ประกาศสำนักข้าราชการแห่งชาติ

เรื่อง การชี้แจงแบบและการตอบข้อสงสัยในแบบก่อสร้างอาคารสำนักงาน  
สำนักข้าราชการแห่งชาติ

เรียน เจ้าของโครงการ สำนักข่าวกรองแห่งชาติ และผู้เข้าร่วมประมูลโครงการฯ  
เรื่อง ชี้แจงและตอบข้อสงสัยในแบบ

ภาพตัด ST-7  
SCALE 1:25

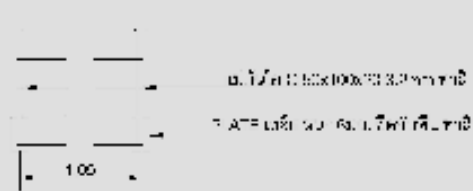
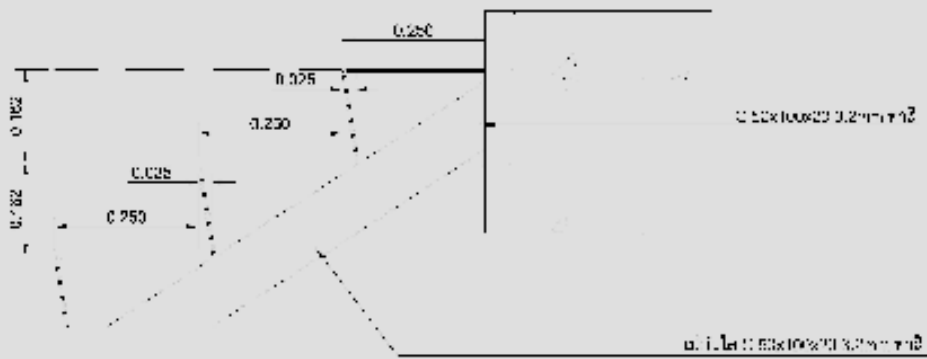
ถาม 4.ขอทราบ Detail ST-7 พร้อมรายละเอียด

ตอบ อยู่ในแบบสถาปัตย์ คู่มือที่ A-101

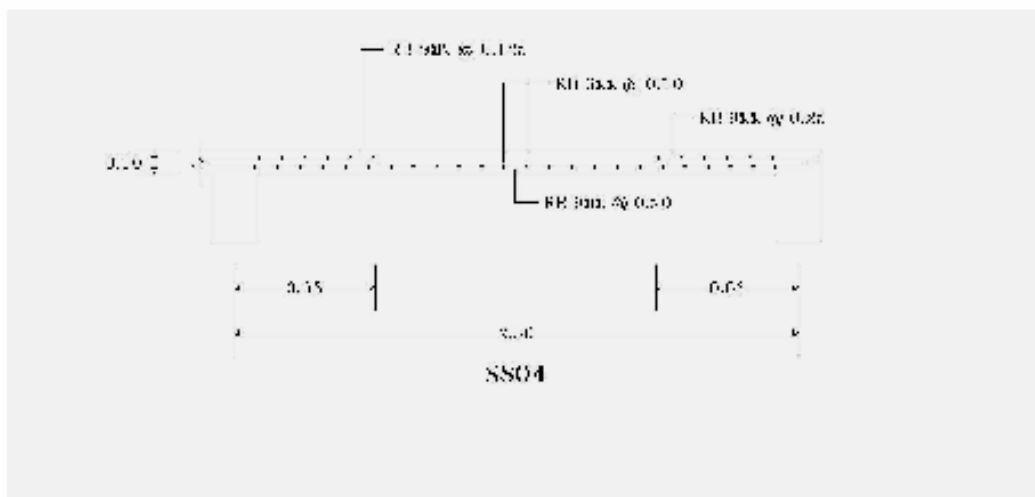
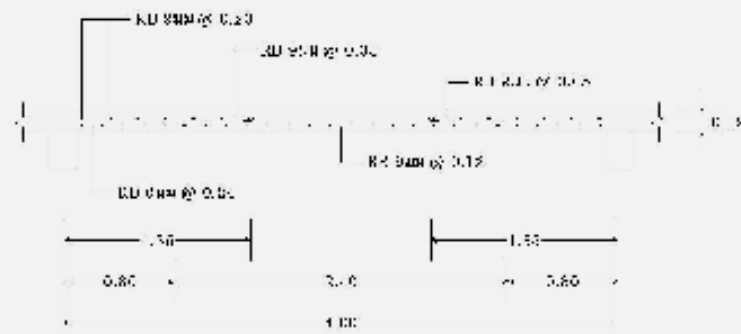
**ถาม** 9. แบบแผ่นที่ S-141 ขงทราบ Detail โครงสร้างพื้น SS3 และ SS04

**ตอบ** รายละเอียดตามแบบที่แสดง และขอแก้ไข แผ่นที่ S-127 มังฐานราก คาน พื้นป้อมขามและประชาสัมพันธ์บริเวณที่วางกันชนเข้ากับไว้ คือ แนว A-B/1 SS04 แก้เป็น SS02 แนว A-B/3-4
